改善箇所説明図

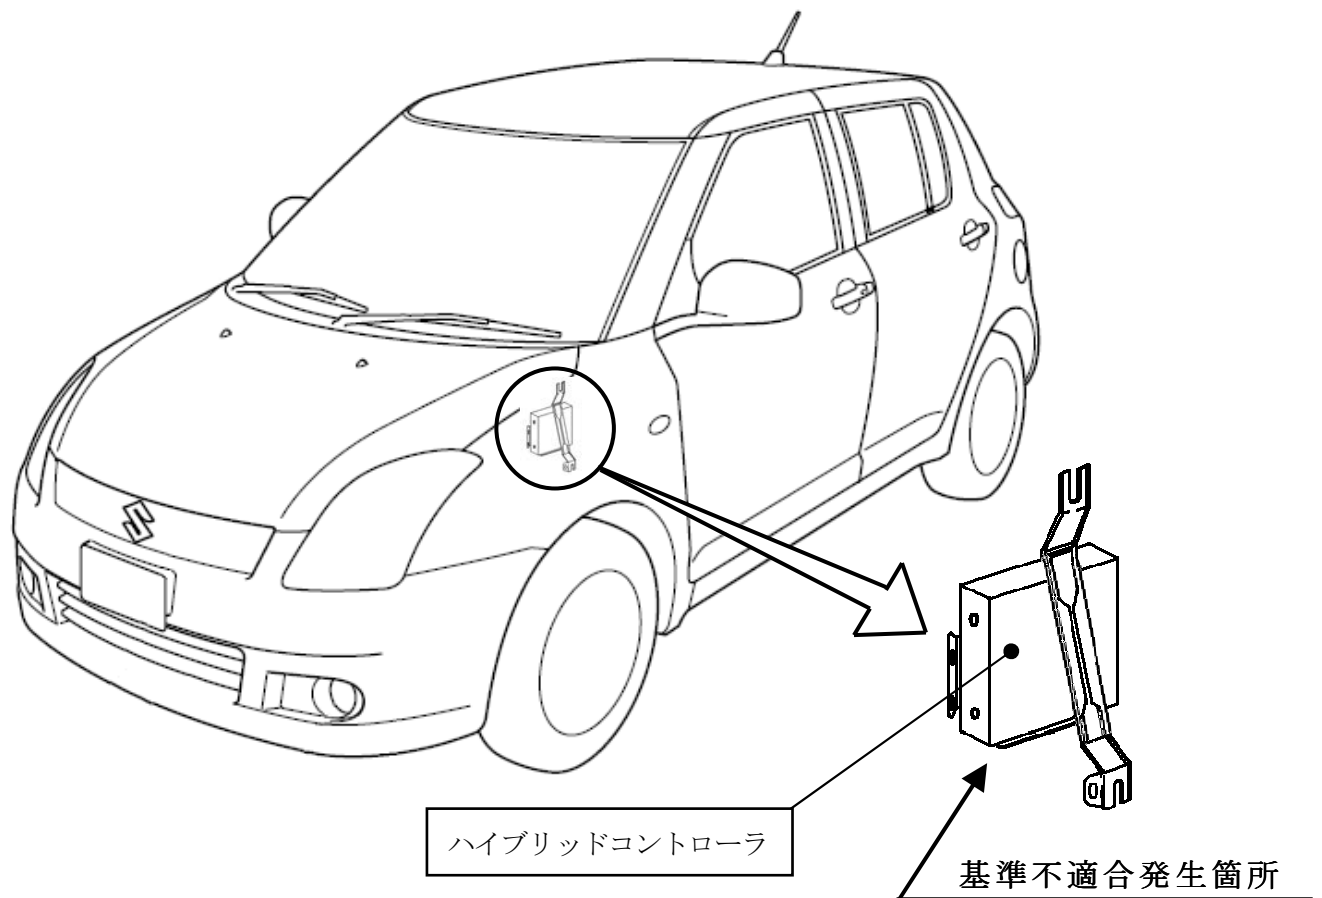
- ① プラグインハイブリッド仕様の加速装置において、ハイブリッドコントローラのフェイルセーフの制御プログラムが不適切であるため、エンジンコントローラとハイブリッドコントローラが通信不良となった場合、アクセル開度制御のフェイルセーフが正常に作動しないことがある。そのため、フェイルセーフの作動によりアクセル開度を全閉にするところを、通信不良となる直前のアクセル開度を保持してしまい、当該装置の作動を自動的に解除しなくなるおそれがある。
- ② プラグインハイブリッド仕様において、ハイブリッドコントローラのフェイルセーフの制御プログラムが不適切であるため、エンジンコントローラとハイブリッドコントローラが通信不良となった状態でブレーキポジションセンサが故障した場合、回生ブレーキ制御のフェイルセーフが正常に作動しないことがある。そのため、本来、回生ブレーキの作動が禁止されるところを、ブレーキを踏んでいないのに回生ブレーキが掛かり、走行中に減速するおそれがある。

全車両、当該制御プログラムを修正する。
